**Périmètres de protection des points d'eau
Prélèvement au titre de la loi sur l'eau
Source de Grand Font
Commune de Mauzens et Miremont
(Dordogne)**

**Avis de l'autorité administrative de l'État
compétente en matière d'environnement**
(article L122-1 et suivants du code de l'environnement)

Avis 2015-117

Périmètre de protection immédiat (extrait de l'étude d'impact)

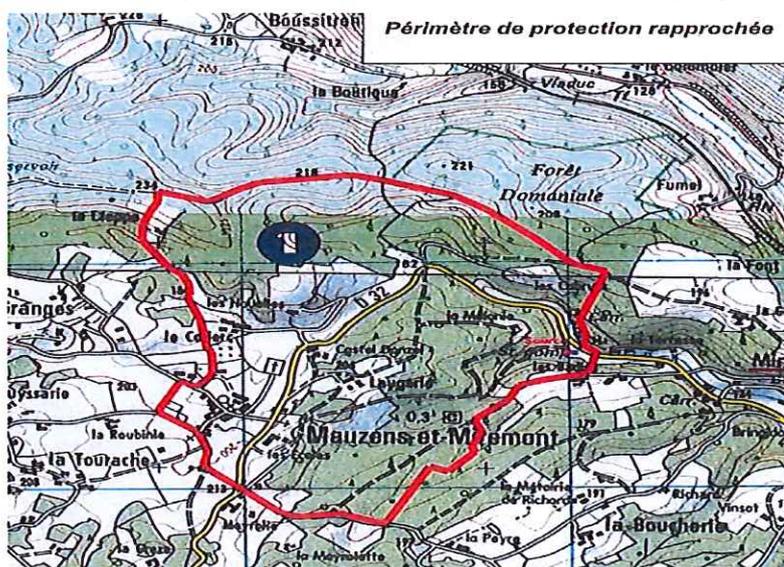
L'ensemble des parcelles du PPI (périmètre de protection immédiat) est propriété de la commune de Mauzens et Miremont. Le PPR (périmètre de protection rapproché) couvre une superficie de 150 ha. Les activités interdites et réglementées sont présentées en détail dans le rapport de l'hydrogéologue agréé.
